運用指針

地元との協議による橋梁形式の見直し

クキ シラオカ
(東北縦貫自動車道 久喜白岡ジャンクション)

久喜白岡JCT Dランプ橋上部工の当初計画

当初計画：側面図

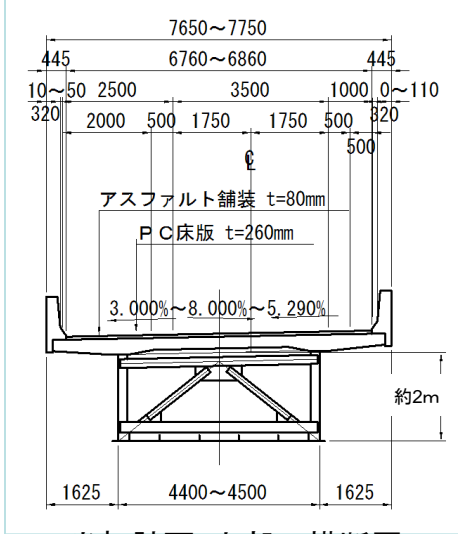
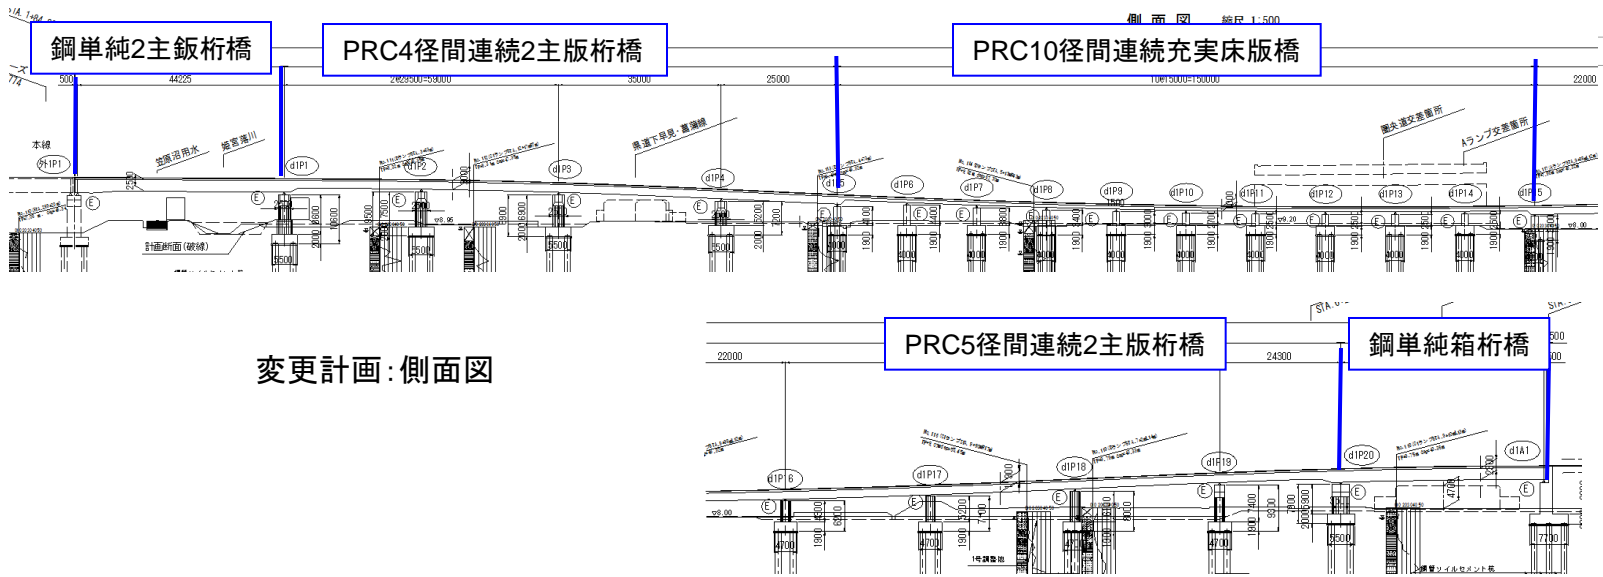
- ・Dランプは地元設計協議のなかで、地域分断の軽減対策を強く要望された。
- ・地元の意向を受け、開放空間を考えた橋脚数の少ない橋梁とした。

当初計画：開放空間を考えた橋脚数の少ない鋼橋(桁高約2m)で施工する計画

変更計画:側面図

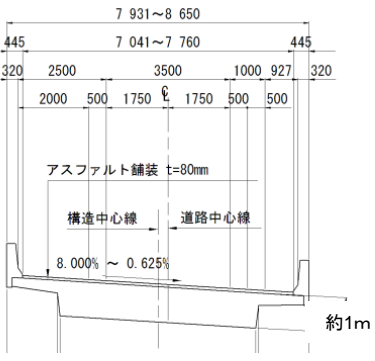
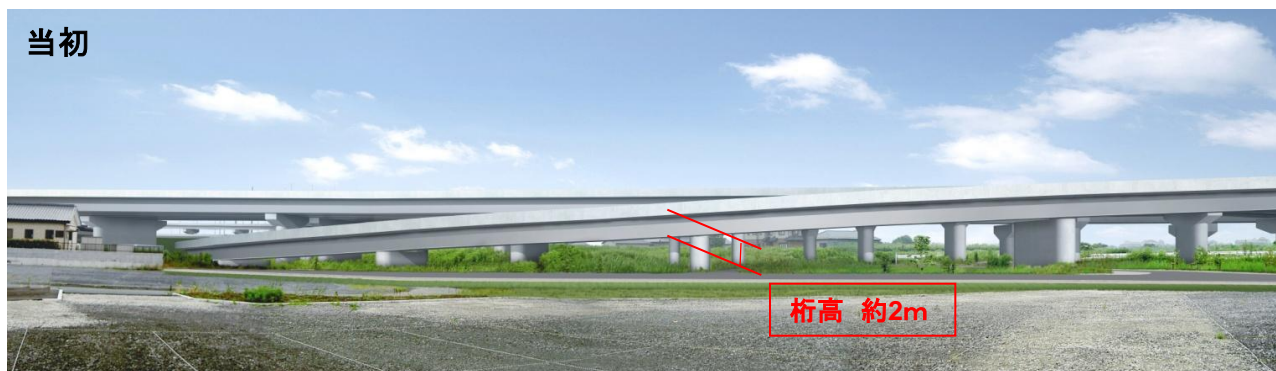
- ・桁高を低くしたコンクリート橋梁形式(PRC構造)を採用することでコスト削減が可能
- ・桁高を低く抑えることで、橋脚数は増えるが十分な開放感を確保

橋梁形式変更の課題として、地元に対して橋梁形式変更の再協議が必要
